OSSERVAZIONI INERENTI LA PROCEDURA DI VIA DEL PROGETTO “INTERVENTI PER LA RISTRUTTURAZIONE E L’AMPLIAMENTO DEGLI IMPIANTI SCIISTICI NEL COMPRESORIO SCIISTICO DEL MONTE TERMINILLO”
Legge n° 31 del 24/12/2008, art 39 - Revisione del progetto “TERMINILLO STAZIONE MONTANA TURISMO RESPONSABILE” in attuazione della DGR Lazio 162 del 11.04.2017
(AVVISO PUBBLICO DEL 16.01.2020)

Roma/Rieti 09 marzo 2020

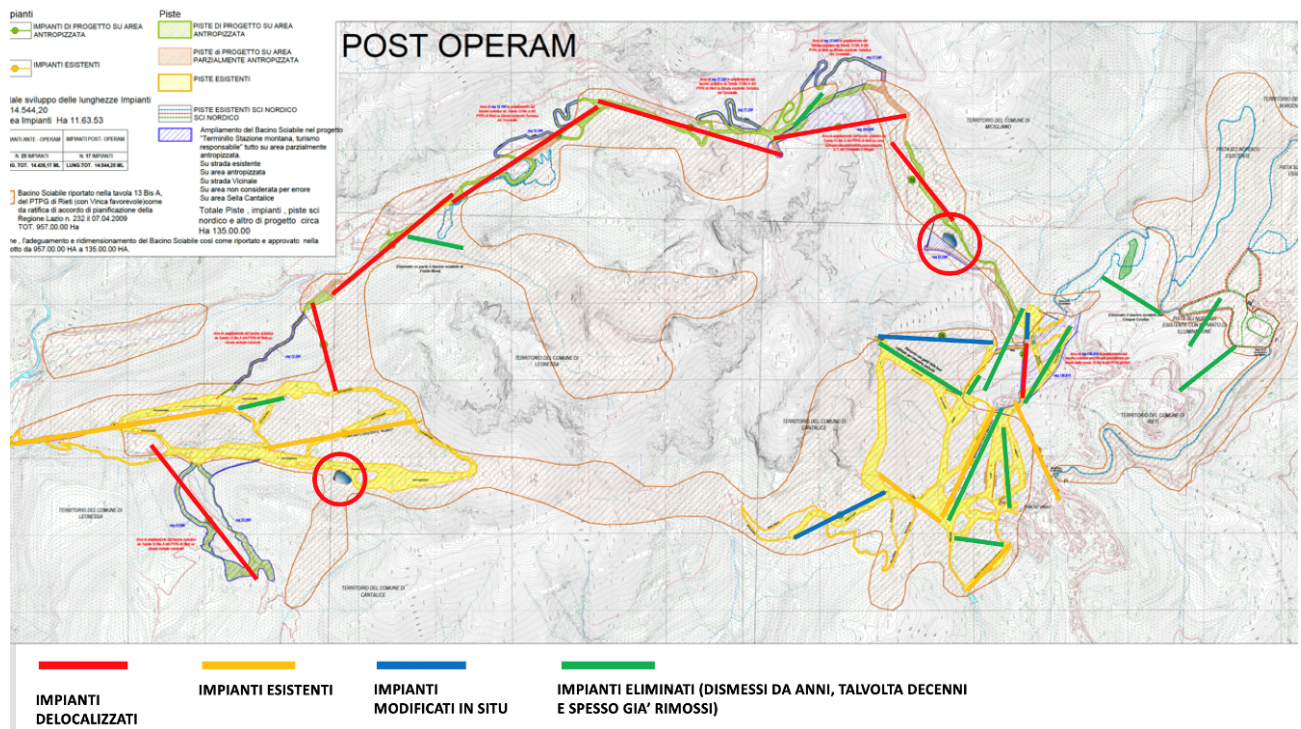
- a) Non si tratta di impianti di risalita interessati da *sostituzioni e ammodernamenti* bensì nuovi impianti realizzati in aree totalmente diverse da quelle in precedenza occupate (FIG.1);

La osservazione riguarda la incoerenza del TSM con la DGR Lazio 612/2011, in particolare per quanto concerne il calcolo degli impianti *ante operam* e conseguente applicazione del disposto dell'Allegato B, punto 3, comma c) che, riprendendo i contenuti del D.M. 17 ottobre 2007 e riguardando i territori ricompresi in ZPS, così recita:

Se ne deriva che l'applicazione della deroga inerente la sostituzione o l'ammodernamento debba potersi applicare esclusivamente agli impianti funzionanti alla data dell'ottobre 2007 – a patto non generino impatti aggiuntivi - e non all'insieme degli impianti installati nell'arco di quasi 100 anni e mai funzionanti contemporaneamente, alcuni oramai dismessi anche da decine di anni ed in alcuni casi anche rimossi (si tratta di circa 7000 metri lineari di impianti; con riferimento alla Tav. EGUB6A si tratta degli impianti 2, 5, 6, 7, 11, 13, 18, 20, 24, 26, 29, 30, 31, 32 e 33)

Si osserva pertanto che nel progetto TSM sono da eliminarsi dal computo delle opere *ante operam* tutti gli impianti smantellati, dismessi e non funzionanti alla data del DM 17 ottobre 2007 in quanto la loro rimessa in funzione causerebbe – anche per effetto della estensione del demanio sciabile – di un incremento degli impatti sulle aree ZPS riscontrati alla data di emanazione del citato DM.

In via subordinata, per le ragioni sopra esposte, si osserva che possano essere computati come impianti *ante operam* esclusivamente gli impianti da sostituire o ammodernare rispettando strettamente il sito originario, previa dimostrazione del loro *impatto zero* anche in rapporto alla estensione del demanio sciabile sotteso.

Figura 1. – Distribuzione delle "aree sorgente" (in tonalità verde) e delle "trappole ecologiche" (in tonalità rossa) nei siti della Rete Natura 2000 ricadenti nell'area del Terminillo (delineati in nero). Dettaglio estratto da Falcucci et al. (2009).

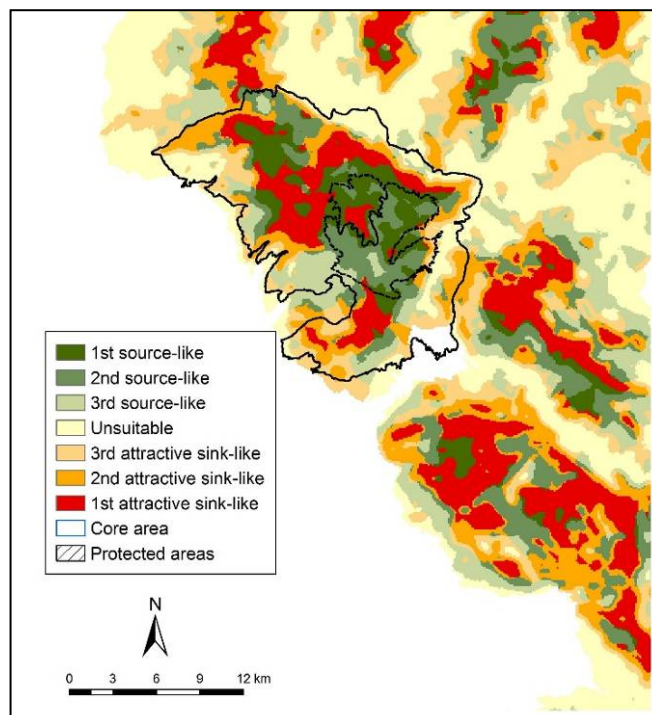
Per quanto riguarda la sola idoneità ambientale, ovvero al lordo del rischio di mortalità, la situazione è piuttosto simile a quanto descritto al punto precedente (Fig. 2). Tuttavia, si evidenziano porzioni interne, sia alla ZPS che ai due siti SIC in questione, di maggiore o minore idoneità e che potrebbero dare quindi indicazioni sull'impatto atteso di progetti infrastrutturali o eventuali attività antropiche correlate dipendentemente dalla loro localizzazione specifica. Si nota inoltre l'ampia area di disponibilità ambientale nella porzione centro settentrionale della ZPS, la cui importanza è anche legata alla continuità territoriale che le aree idonee di questa porzione di territorio sembrerebbero assicurare con le aree idonee localizzate a settentrione della zone in questione.

Da questa valutazione generale si evince quindi la necessità di analizzare in maggiore dettaglio, e ad una scala spaziale di più elevata risoluzione, la collocazione specifica prevista da eventuali progetti infrastrutturali: in

In conclusione si ritiene che l’area in questione sia meritoria di adeguata e particolare attenzione per quanto attiene la messa in opera di nuovi progetti infrastrutturali, e come di conseguenza le procedure di valutazione ambientale dovrebbero tenere particolarmente conto dell’elevata idoneità per l’orso e la sua importanza strategica per facilitare l’espansione futura dell’areale dell’orso. Ciò lo si può fare considerando, come già peraltro ufficialmente concordato a livello nazionale regionale e provinciale (PATOM), l’orso una priorità di conservazione che, come tale necessita quindi di particolarissima attenzione in fase di valutazione. Si ribadisce pertanto la totale incompatibilità anche di quest’ultima versione del progetto con le esigenze di conservazione dell’orso bruno marsicano oggetto di un impegno formale del Governo italiano con la Comunità Europea. Inoltre l’impatto negativo ed irreparabile si estenderebbe in maniera irreversibile a tutte le aree della Rete Natura 2000 (le aree SIC-ZSC) coinvolte nel progetto, in cui tra l’altro vivono numerose specie a cui la DIRETTIVA HABITAT 92/43/CEE garantisce protezione.

Figura 2. – Gradiente di probabilità di presenza dell'orso nell'area della provincia di Rieti in cui ricadono i siti della Rete Natura 2000 (delineati in nero). La probabilità di presenza aumenta procedendo dai colori di tonalità fredde (verde) al rosso. Dettaglio estratto da Falcucci et al. (2009).

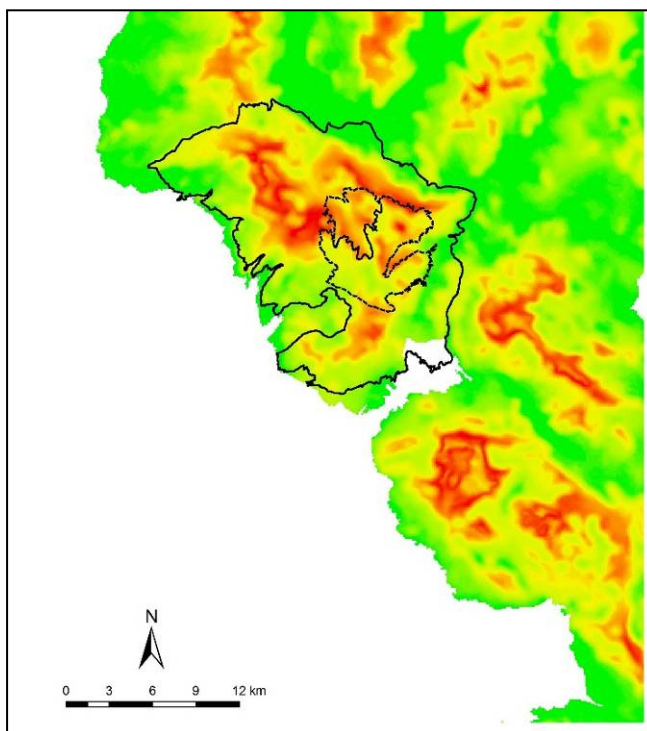
grandi linee le aree idonee all'orso del reatino, e quindi non solo i siti Rete Natura in questione, sono da ritenersi particolarmente rilevanti per la futura espansione e consolidazione demografica di una popolazione di orso in espansione e come tali necessitano di particolare tutela. Una valutazione su vasta scala non può comunque prescindere da una valutazione di dettaglio e svolta a scala locale, preso atto del fatto che: (1) alcune zone di idoneità appaiono comunque frammentate nei siti in questione e, soprattutto, (2) alcune appaiono compromesse da fattori di origine antropica che già determinano elevati rischi di mortalità per l'orso. Una valutazione di eventuali progetti infrastrutturali non può quindi prescindere da un'analisi integrata che consideri non solo la valenza complessiva dell'intera area in questione, ma gli indirizzi di gestione e pianificazione territoriale comunque previsti per l'area nel suo complesso, con particolare riguardo alle misure di mitigazione del rischio di mortalità elevato in alcune aree particolarmente idonee per l'orso.

In sostanza, alla luce degli ultimi modelli di connettività e di pianificazione della conservazione dell'orso a scala interregionale (aree critiche), recentemente (2016) completate per conto del Ministero dell'Ambiente(<ftp://ftp.minambiente.it/pnm/CartografiaOrsoBrunoMarsicano/Relazione%20tecnica%20finale.pdf>) e considerato l'apparente incremento di segnalazioni di orsi fuori dalle porzioni dell'areale centrale, incluse le osservazioni di femmine con piccoli, si conferma che la popolazione relitta di orso marsicano denota ancora capacità di ripresa autonoma, sebbene piuttosto limitate, che potrebbero nei tempi medio-lunghi facilitare un incremento di popolazione ma soprattutto di areale. Tuttavia, affinché questo possa realmente accadere è fondamentale che la pianificazione territoriale al di fuori dell'areale centrale storico (PNALM e aree adiacenti) avvenga in maniera oculata e considerando l'orso una priorità di conservazione. Solo così i timidi e estremamente gradualisti tentativi di espansione dell'areale potranno essere facilitati, non solo attraverso la prevenzione di mortalità antropogenica di origine accidentale o illegale, ma soprattutto garantendo agli animali in dispersione idoneità e tranquillità sufficienti per stabilizzarsi localmente. E' questa e nessun'altra la strada che va percorsa se veramente le amministrazioni ritengono l'orso una priorità da tutelare su scala interregionale (PATOM). Riteniamo che l'area in questione sia meritoria di adeguata e particolare attenzione per quanto attiene la messa in opera di nuovi progetti infrastrutturali, e a nostro avviso le procedure di valutazione ambientale dovrebbero tenere particolarmente conto dell'elevata idoneità per l'orso e la sua importanza strategica per facilitare l'espansione futura dell'areale dell'orso.

Terminillo: giorni con manto nevoso al suolo >30cm
Andamento storico dal 1958 al febbraio 2020

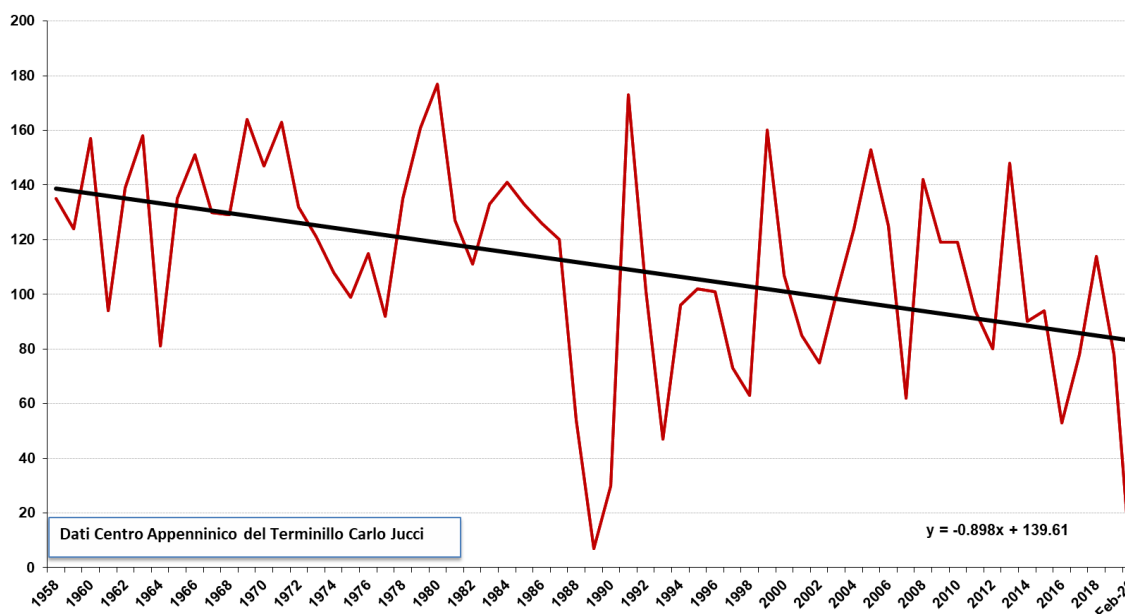
- La carenza di neve sciabile che si è registrata sul Terminillo nel 2019 non sorprende in quanto l'evento è in linea con l'andamento decrescente delle precipitazioni nevose registrate negli ultimi 60 anni sul monte Terminillo. Il grafico seguente mostra chiaramente la progressiva riduzione dei giorni con neve al suolo (>30 cm) registrata presso la stazione di Colle Scampetti posta a 1700 m. slm.

- L'estrapolazione dei dati metereologici raccolti dal 1958 al 2019 permette di prevedere con minimo errore l'andamento delle precipitazioni nevose nei prossimi anni. Nell'ultimo ventennio (1999-2019) la stazione turistica del Terminillo è passata da 160 a 78 giorni di innevamento al suolo (>30 cm.) con una perdita media (anno su anno) di più di 4 giorni di neve sciabile. Pur mantenendo un approccio prudenziale (rettilineo) i dati meteo climatici portano a prevedere una ulteriore consistente riduzione dei fenomeni nevosi sul Terminillo entro il prossimo ventennio.

- e. di aggiornare il Piano Economico Finanziario del progetto in base all'analisi aggiornata della situazione meteo-climatica del monte Terminillo, andando a rideterminare la quantificazione delle entrate (commisurandole con i giorni con neve al suolo), dei costi operativi del progetto (aggiungendo i costi dell'innervamento artificiale in tutte le giornate in cui sarà necessario e possibile attivare i cannoni sparaneve), ed il business plan in generale;
